**ONTWERPBESLUIT WIJZIGING
WERKINGSGEBIEDEN
WATERSCHAPSVERORDENING WATERSCHAP
LIMBURG**

Dijkverbetering Thorn-Wessem

Zaaknummer: 2025-Z7754

Figuur 1 Huidige situatie werkingsgebieden

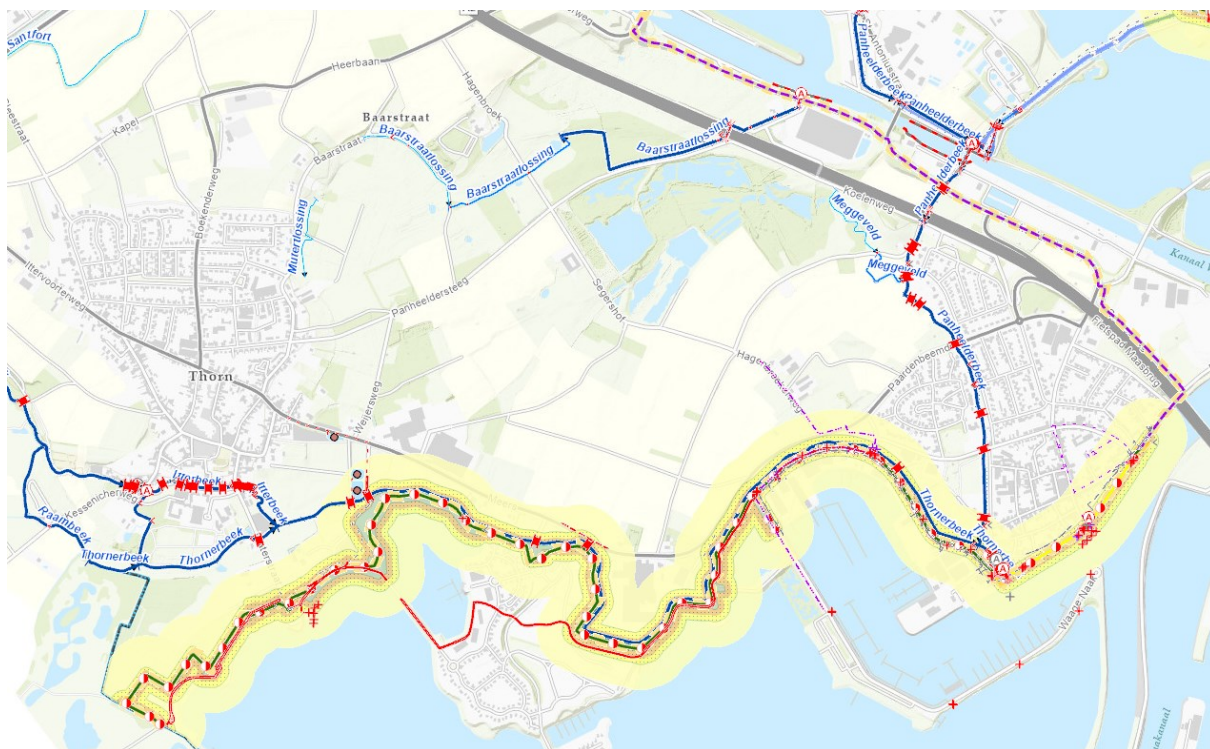
Op onderstaande afbeelding is aangegeven hoe de situatie op hoofdlijn gaat worden.

Het nieuwe traject is onderverdeeld in dijksecties 1 t/m 5. Sectie 1 begint bij de aansluiting met de grens met België bij Thorn en loopt via dijksectie 2 en dijksectie 3 door tot de aansluiting van de Waage Naak op de Maasboulevard. In de dijksecties 1, 2 en 3 wordt de dijk versterkt, waardoor de binnenste grenzen opschuiven en werkingsgebieden van de primaire waterkering wordt aangepast. De inhoudelijke wijzigingen van de werkingsgebieden betreffen:

In de huidige situatie ligt de Thornerbeek parallel en tegen de bestaande waterkering. Doordat de waterkering bij sectie 1 t/m 3 binnendijs wordt versterkt, moet ook de Thornerbeek worden verlegd. Hierbij is er gekozen voor een tracé dat op ruime afstand van de waterkering ligt. De inhoudelijke wijzigingen van de werkingsgebieden betreffen:
